Ambtshalve ingebrachte wijzigingsvoorstellen Bestemmingslan “Leeuwarden - Hoogspanningsstation Leeuwarden Zuidwest”

1) Plangrens

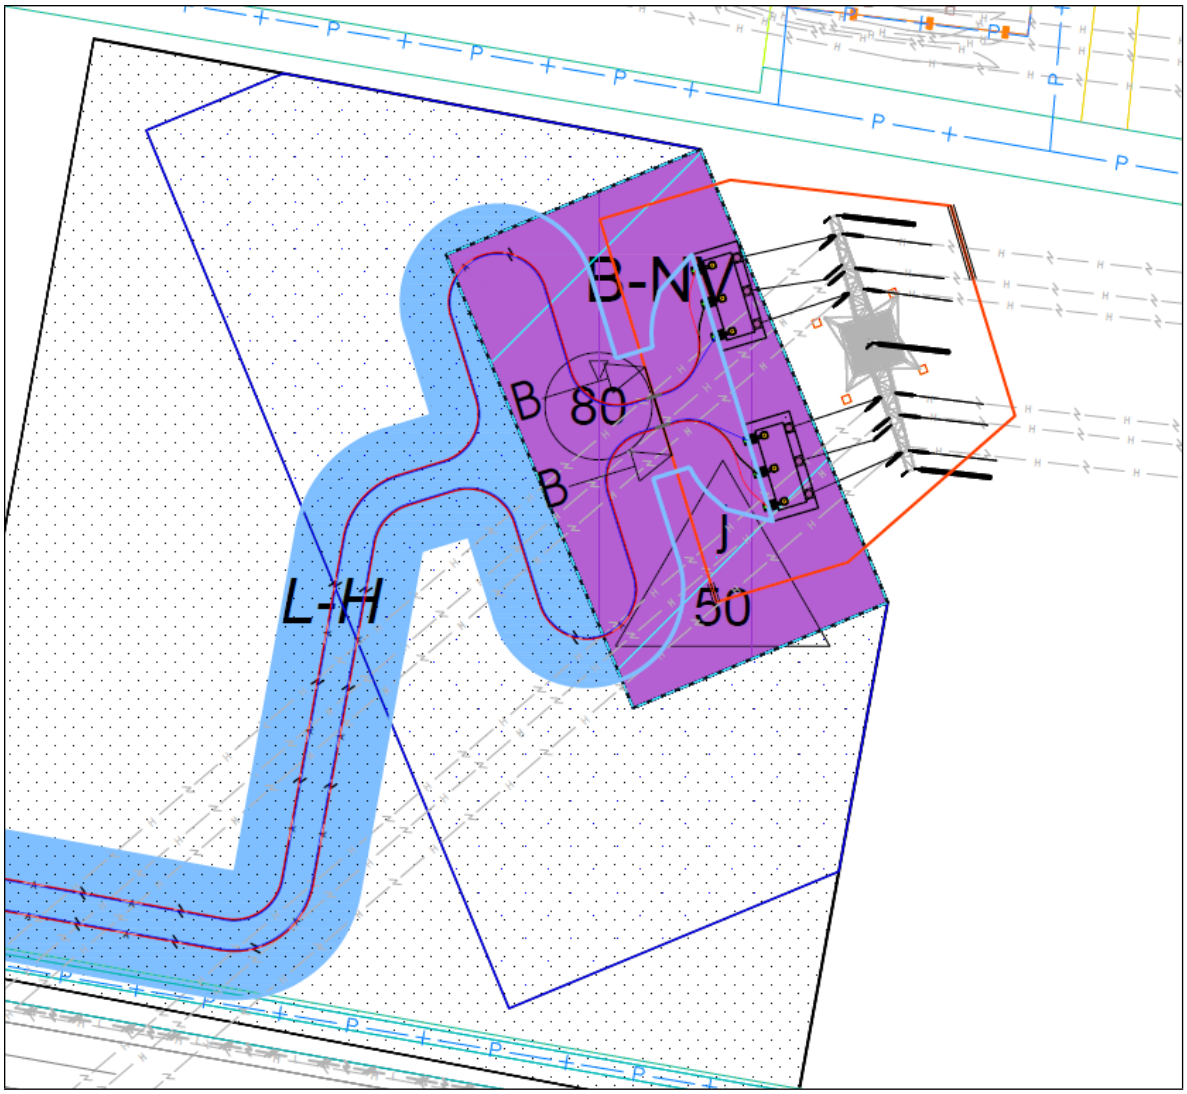
Voorgesteld wordt de zuidelijke plangrens recht te trekken. Zoals op de hierna ingevoegde afbeelding van de verbeelding te zien is, loopt de plangrens aan de zuidzijde niet recht. Het is wenselijk deze recht te trekken, zodat ook de percelen buiten het plangebied een voor de agrarische functie efficiente vorm hebben.
